CIRCULAR N° 1

LICITACIÓN PÚBLICA N° 10/ 2024
EXPEDIENTE N° 500 – 002491 - 2024
OBRA: "CONSTRUCCIÓN MIRADOR N° 5 – DIQUE PUNTA NEGRA" – Departamento ULLUM.

ACLARACIONES CON CONSULTA

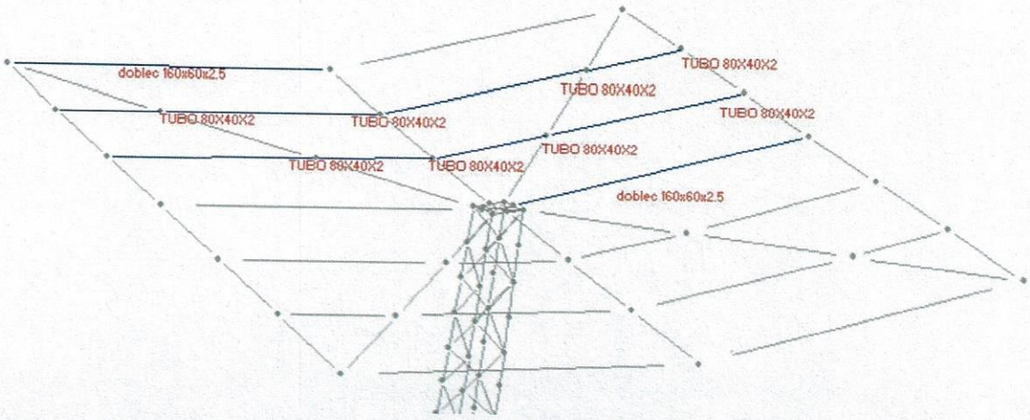
8.2 Cubiertas Metálicas m2: no se observa ninguna estructura que sirva para sostener la chapa perforada artística entre los paños.

La estructura soporte de la chapa perforada se ha predimensionado con caños estructurales de 80 mm x 40 mm x 2 mm, dividiendo los paños en tres partes iguales, según el esquema adjunto.

Plano: PLANO DE INSTALACIÓN ELECTRICA

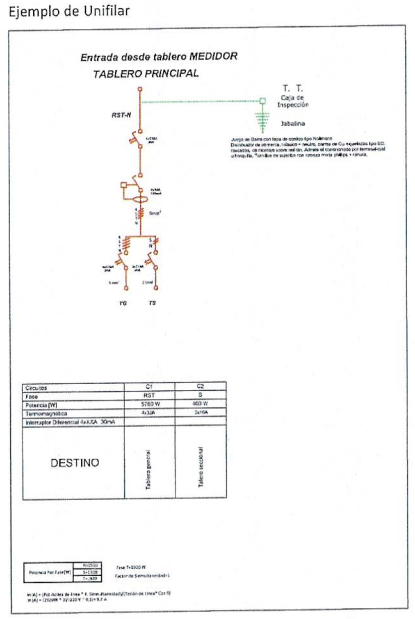
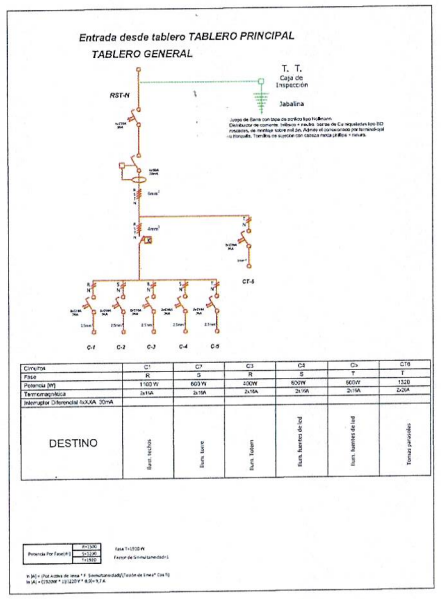
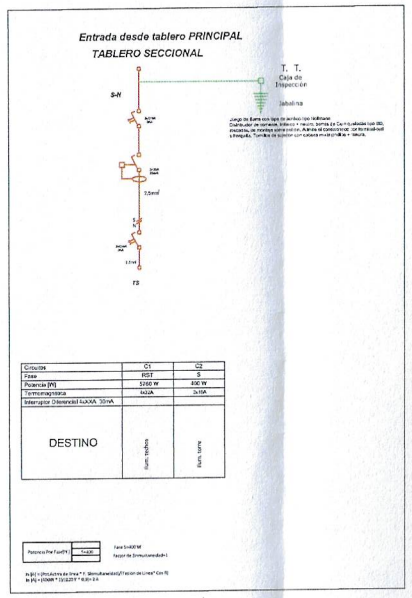
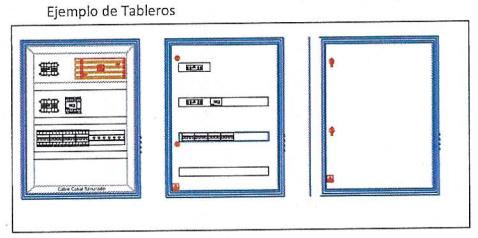
11.2.4 Artefactos, ¿qué se deberá presupuestar en este ítem?

Deberán remitirse al plano IE-001 donde se indican en detalle los artefactos a utilizar.
